## 改善箇所説明図

前部雾灯装置  
(LED フォグランプ)

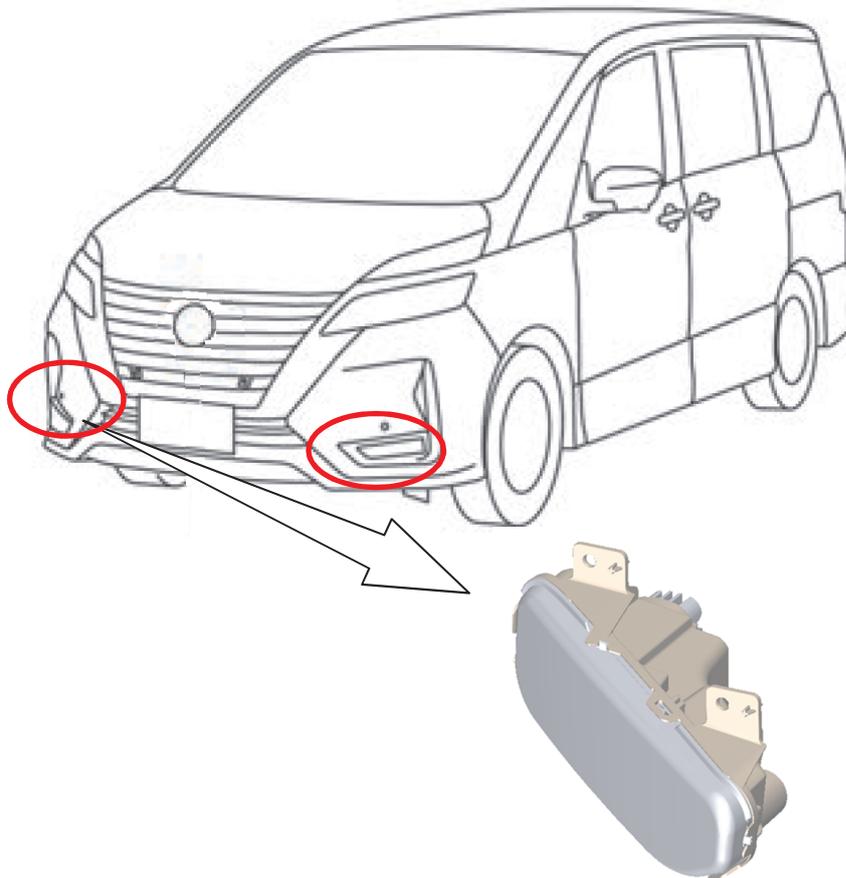
### 基準不適合発生箇所

LED 仕様のフォグランプにおいて、製造過程で搬送する際の荷姿設定が不適切なため、搬送時の衝撃によりレンズの位置がずれ、光軸が保安基準を満足していないおそれがある。

### 改善の内容

全車両、左右の LED フォグランプを点検し、レンズの位置がずれている場合、良品に交換し、光軸調整する。

識別：銀色のシールをモデルナンバープレートに貼る。
